RELATÓRIO DE CONSULTA PÚBLICA

Avaliação de Impacte Ambiental n.º 3708

Central Solar Fotovoltaica Flutuante de Paradela e projeto híbrido associado

Data: Agosto 2024

Figura 1 – Identificação de pilares geodésicos

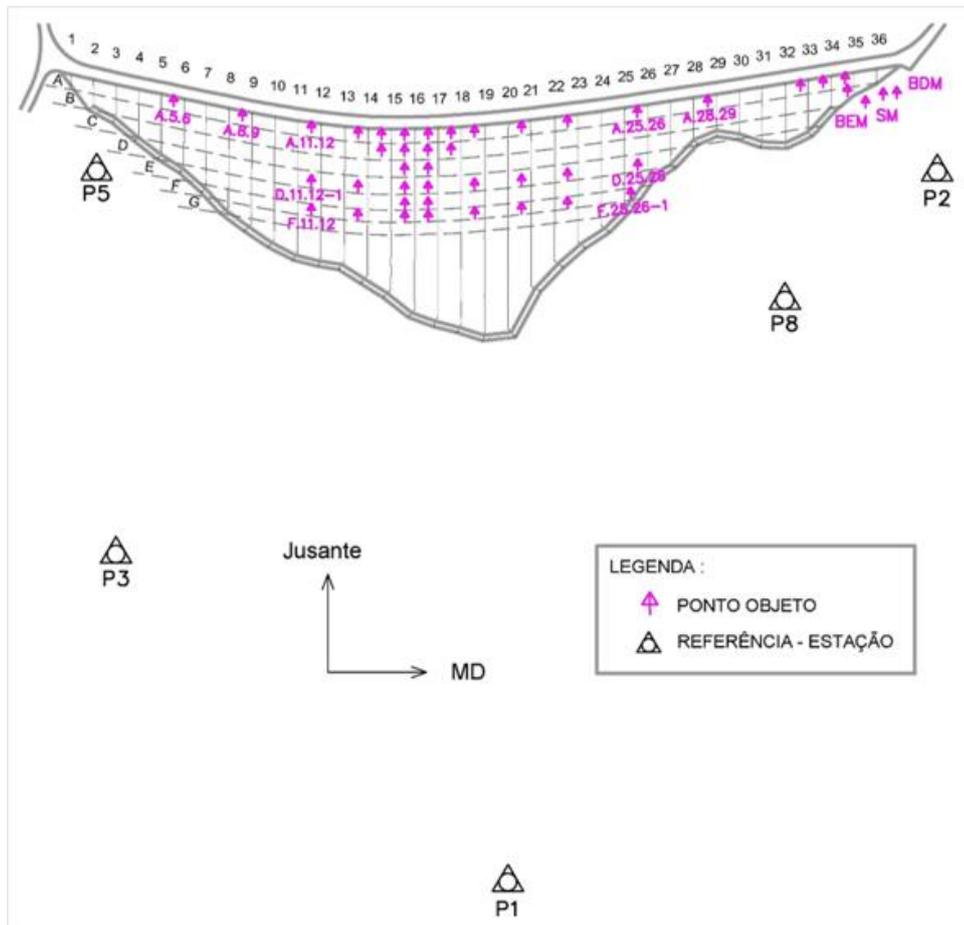
- Nas margens da albufeira existem cinco pontos de referência materializados por pilares geodésicos (P1, P2, P3, P5 e P8). Deverão ser garantidas as visadas para o paramento de montante da barragem, pelo que não deve ser estacionado qualquer equipamento que ponha em causa essas visadas (Figura 1 em anexo). • Nas encostas e leito da albufeira existem um conjunto de elementos de obra, em betão, que normalmente se encontram submersos; estruturas de entrada do desvio provisório, da descarga de fundo e da tomada de água, ensecadeira de montante e estrutura de saída do circuito hidráulico das obras complementares, conforme desenho e fotografias em anexo. Qualquer uma destas estruturas não deve servir para fixação de pontos de amarração (Figuras 2, 3 ,4, 5, 6, 7, 8, 9, 10, 11, em anexo). Adicionalmente, nenhuma das estruturas existentes deve ser danificada com os blocos de betão ou as amarrações da estrutura flutuante.

Figura 2 - Perfil da Barragem de Paradela

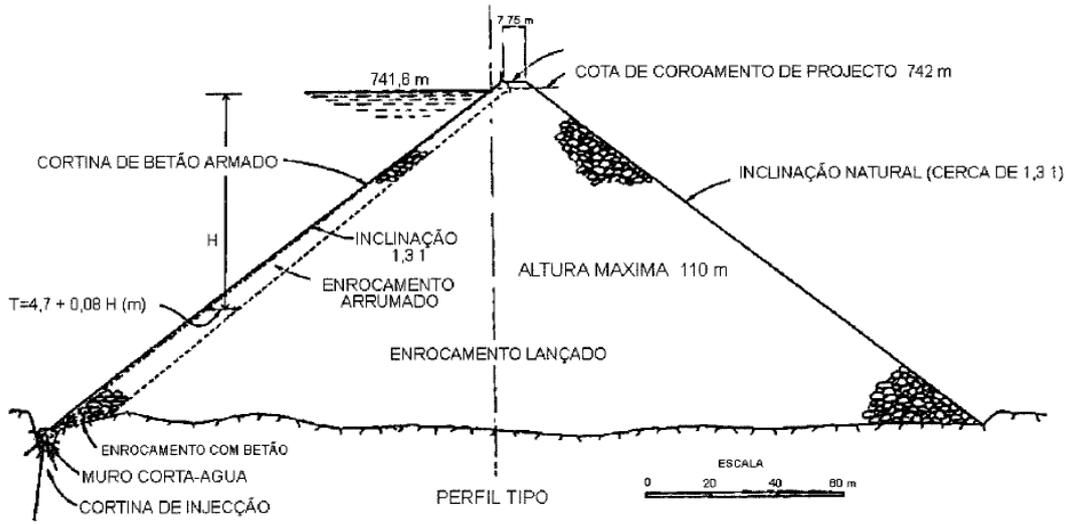
- O paramento de montante da barragem de Paradela possui uma cortina de impermeabilização, em betão armado, que viu recentemente reforçada a sua impermeabilização através da colocação de uma geomembrana em PVC não aderente, com 3 mm de espessura, abaixo da cota 691,00 m. Tendo em conta a zona de proteção à barragem, reforça-se a ideia de que o paramento de montante não pode, de maneira nenhuma, ser utilizado como acesso ao plano de água da albufeira. No coroamento da barragem existe uma linha de nivelamento instalada no passeio (lado de montante), onde se encontram aplicados 37 pontos objeto (tacos de nivelamento); não pode ser estacionado qualquer equipamento ao longo do passeio.

Figura 12 – Identificação de estrutura associada à AHP a proteger.

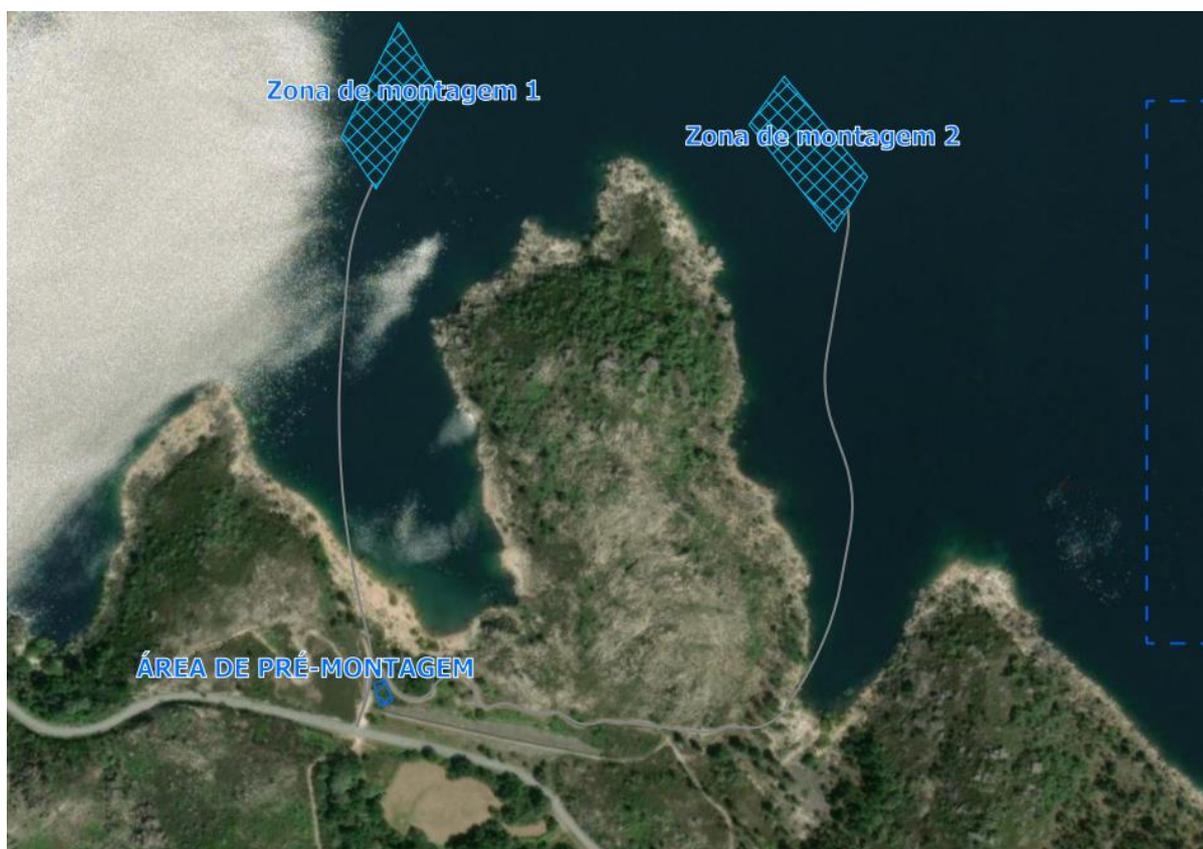
- Também deverá ser lembrado que o projeto em apreço não deve limitar ações de manutenção que tenham impacto com o AHP.
- Nenhum edifício afeto à concessão do AHP deve ficar com acesso condicionado durante a fase de construção e exploração deste projeto.
